# 美浜原発・敦賀原発・もんじゅの耐震安全性評価は M7クラスの直下地震とM8クラスの大地震を過小評価している

大阪府立大学名誉教授 長沢啓行 (生産管理システム)

H21.11.19

図 4: 美浜原発の基準地震動 Ss(2009年11月現在)[1] (基準地震動 Ssと書かれているのは、正確には耐専スペクトルによる基準地震動であり、断層モデルによる「大陸棚外縁～B～野坂断層」および「白木-丹生断層」の地震動評価結果がこれを部分的に越えたため、7波を基準地震動として追加している)

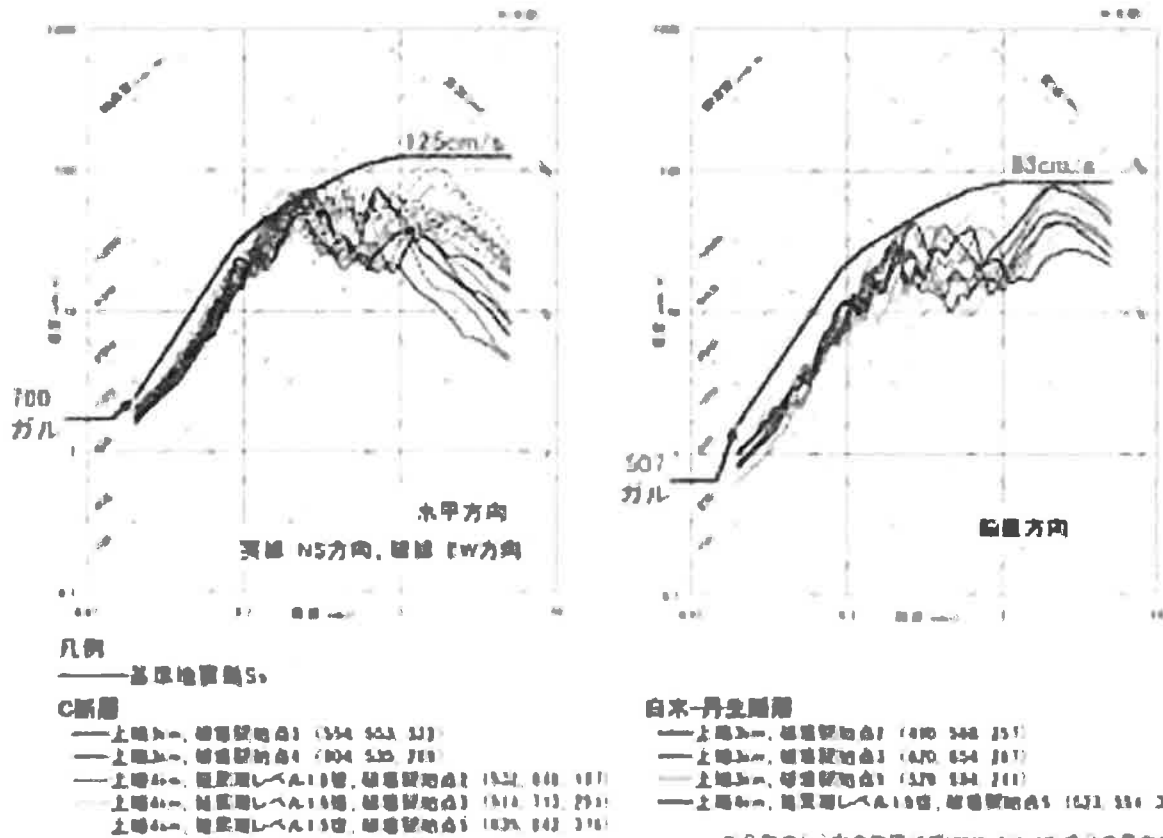
同様のことが美浜原発やもんじゅについても言える。美浜原発では、「大陸棚外縁～B～野坂断層」が等価震源距離で約8kmと近いため、図9のように他の距離減衰式で耐専スペクトルを置き替えている。同図には、同断層から等価震源距離15.4kmの敦賀原発における図8の耐専スペクトルを重ねて描いている。この図で明白だが、他の距離減衰式は、等価震源距離で2倍ほど遠い敦賀原発での耐専スペクトルと比べても1/2～1/3程度にすぎない。断層モデルによる地震動評価も0.1秒以下では1/2程度である。実際には、美浜原発における「大陸棚外縁～B～野坂断層」の応答スペクトルはもっと大きくなるはずであり、断層モデルの地震規模を M7.3 から M7.7へ引き上げて評価し直すべきである。そうすれば、図4の美浜原発の基準地震動  $S_s$  はもっと大きくならざるを得ないであろう。

図 6: 敦賀原発の基準地震動 Ss(2009年11月現在)[2] (基準地震動 Ssと書かれているのは、正確には耐専スペクトルによる基準地震動であり、断層モデルによる「浦底-内池見断層」、「C断層」、「白木-丹生断層」、「和布-干飯崎沖~甲楽城断層」の地震動評価結果がこれを部分的に越えたため、10波を基準地震動として追加している)

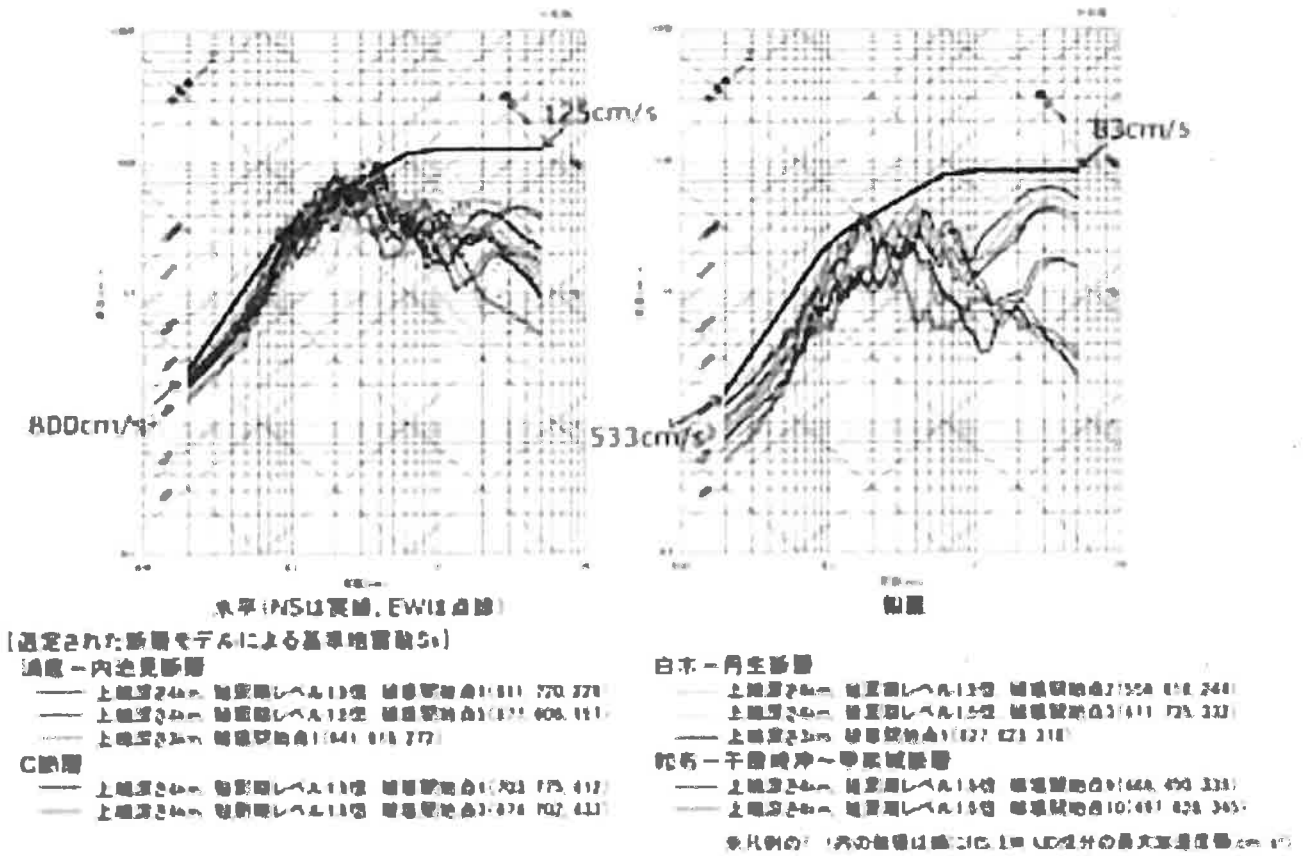
阪神・淡路大震災後の検討の結果, 松田式を「震源断層の長さ」と見なし, 地表で確認される活断層の長さではなく地下に広がる震源断層の長さを松田式に適用すべきであるとの見解に変わった [8]。したがって, 松田式を適用する際には断層上端長さではなく震源断層の長さ, たとえば, 台形断面の中央長さをを用いるべきであり, そうすれば, 表 2 のように M7.0~M7.1 になる。この地震規模で耐専スペクトルを評価し直し, 断層モデルについても M7.0~M7.1 で地震動評価をやり直すべきであろう。そうすれば, 表 3 の「松田式で M7.0 とした場合」のように断層モデルの地震動評価結果も変わり, 図 4 (美浜原発), 図 5 (もんじゅ), 図 6 (敦賀原発) の基準地震動  $S_s$  も影響を受けることになる。

も、3成分合成最大加速度は1078galに達し、上下動の最大速度は68.5cm/sで水平動42.2cm/s(EW)の1.5倍を超えた。この生成原因については不明なままである。一関西の地下地震計は深さ260m、S波速度1810m/sの岩盤に設置されており、表1の美浜原発・もんじゅ・敦賀原発の解放基盤表面位置のせん断波(S波)速度と同等と言える。この地下地震動を「解放基盤表面位置ではぎとり波」に換算すれば、図4～図6の美浜原発、もんじゅ、敦賀原発の基準地震動Ssを遥かに超えるであろう。

図8: 大陸棚外縁～B～野坂断層の敦賀原発での耐専スペクトルと断層モデル(断層上端4km)による地震動評価[2](表2に示したように、耐専スペクトルは M7.7、断層モデルは M7.3 の地震動評価になっており、両者で3～4倍の違いがある。これで同じ断層帯を評価したと言えるのであろうか)

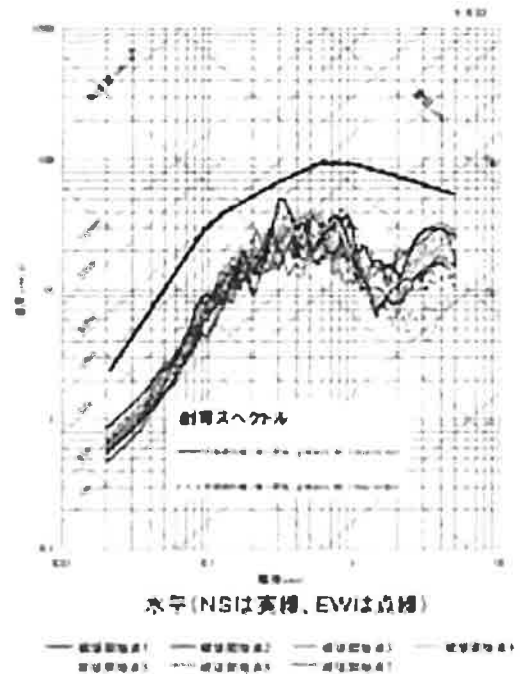
では、敦賀原発の「大陸棚外縁～B～野坂断層」に対する耐専スペクトルはどうなっているか、見てみよう。図8がそれである。この図には、断層モデルによる地震動評価も重ねて示しているが、図7の破線と「はぎとり波」との関係のように、両者がかなり離れていることがわかる。実際に、図8では、断層モデルによる地震動評価の応答スペクトルは耐専スペクトルの1/4～1/3でしかない。なぜ、こうなっているのか?それは、表2に示されるとおり、耐専スペクトルの地震規模がM7.7であるのに対し、断層モデルの地震規模がM7.3(上端4km)、地震エネルギーではほぼ1/4と小さいことに起因する。ただし、「断層モデル」にもいろいろな種類があり、ここで用いているのは断層面積

から地震規模を求める入倉らによる断層モデルであり、その致命的な欠陥が出ているのである。表2に記載された他の断層で両者にそれほど差が出ていないのは、 $60^\circ$ に傾斜しているため断層下端までの断層幅が広がり、断層面積が大きくなっているからである。逆に、垂直横ずれ断層の部分が長い「大陸棚外縁～B～野坂断層」では断層面積が小さいため地震規模が小さくなり、断層長さから松田式で求めた耐専スペクトルの地震規模との差が開いたというわけである。したがって、断層モデルの地震規模を耐専スペクトルの地震規模 M7.7にあわせる以外に整合性を図る道はない。そうすれば、敦賀原発においては「大陸棚外縁～B～野坂断層」の断層モデルによる地震動評価、とくに不確実さを考慮して短周期レベルを1.5倍にするケースでは基準地震動を越えるであろう。

図10: Fujii-Matsu'ura[15]等によるスケーリング則の関係: Somerville(細線), 入倉(Irikura, 緑破線), Scholz(青太点線), 武村 Takemura(青太直線), L3 乗モデル(茶細点線), Fujii-Matsu'ura(赤太曲線). Fujii-Matsu'uraはTakemuraとScholzに漸近し国内地震データ(赤丸)にフィットしている

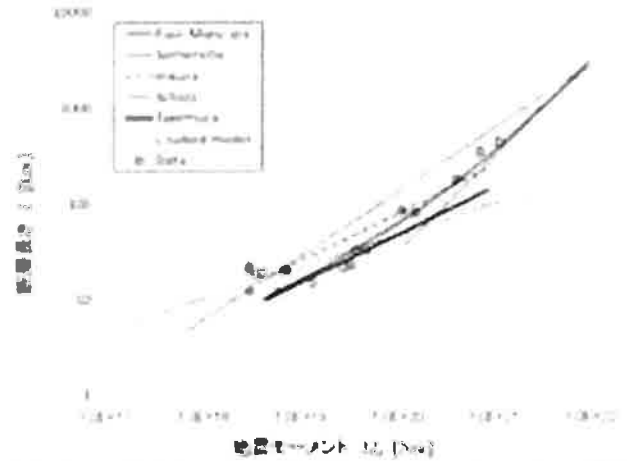
随して得られた値に過ぎない。しかも、彼らの用いた地震データは入倉らの用いた地震データとはかなり異なる武村のデータである。つまり、図10のように、Fujii-Matsu'uraは中規模断層に対しては武村式、長大断層に対してはScholzの式に漸近するように彼らの $L - M_0$ 関係式を導出している。したがって、彼らの応力降下量を用いるのであれば、彼らの $L - M_0$ 関係式を用いて地震規模を求めるべきであろう。都合の良いところだけこっそりつまみ食いするのは悪質である。中央防災会議による国内の主な活断層に対する地震規模を比較した図11によれば、推本レシピで採用さ
